## Městská část Praha – Ďáblice

**Vyjádření k dokumentaci záměru „D0, stavba 520 Březiněves – Satalice“ dle § 8 odst. 3 zákona č. 100/2001 Sb.**

Předmětem záměru je realizace severovýchodního segmentu Pražského okruhu, stavba D0 520 v úseku Březiněves – Satalice. Jedná se o šestipruhovou, směrově rozdělenou dálnici kategorie D34/100. Celková délka posuzovaného úseku Březiněves – Satalice činí 13,643 km. Záměr propojuje plánovaný úsek Pražského okruhu, stavbu D0 519 Suchdol – Březiněves, s již provozovanou stavbou D0 510 Satalice – Běchovice. Záměr je předložen ve dvou aktivních variantách se stejnou stopou, ale rozdílně vedenou nivelitou.

Obr. 1 Výřez přílohy č. 8.2. (stav E.3.a, rok 2030, stav se záměrem s kompletním PO, D0 520 var. zahloubená, výřez východ)

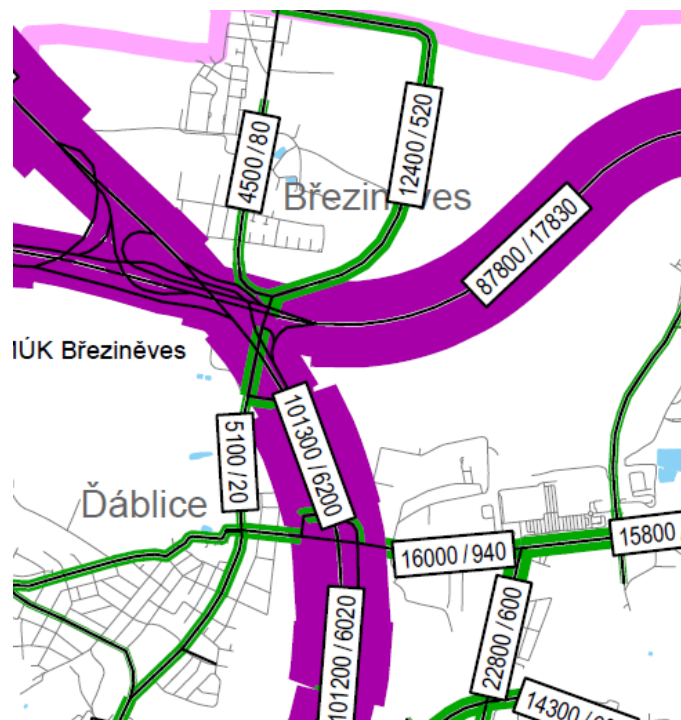
Z uvedených hodnot je zřejmý výrazný a setrvalý nárůst počtu vozidel projíždějících na západ a v okolí MČ Ďáblice. Současně data v Tab.1. ukazují výrazný rozdíl mezi hodnotami ŘSD a TSK. V předložené příloze B.1 je tento rozdíl vysvětlen použitou metodikou stanovení PPD s pomocí koeficientu, kdy by měla platit rovnost  $RPDI = PPD * (\text{koeficient} = 0,865)$ . Z předloženého (viz Tab.1) je zřejmé, že **hodnota reálného koeficientu se pouze v roce 2020 blíží k deklarované hodnotě. Pokud se daná data využívají pro dopravní prognózu, potom zřejmě prognóza může být nepřesná.** Prognózovaný stav denních intenzit pro tento úsek pro

rok 2030 bude 101 300 a z toho 6 200 vozidel nad 3,5 tuny (stav E3, příloha 8.2 a také viz Obr.1.) a to za podmínky ukončené výstavby řady dalších navazujících komunikací, které podmiňují funkčnost prognostického modelu (viz Dokumentace kapitola 3.4.3). **Z těchto důvodů žádáme preciznější posouzení intenzit provozu na daném úseku komunikace a sofistikovanou prognózu dopravy beroucí v úvahu i možné nesplněné varianty výstavby navazující dopravní infrastruktury** (viz Dokumentace kapitola 3.4.3). Zároveň upozorníme na velice pravděpodobný synergický efekt působení hluku.
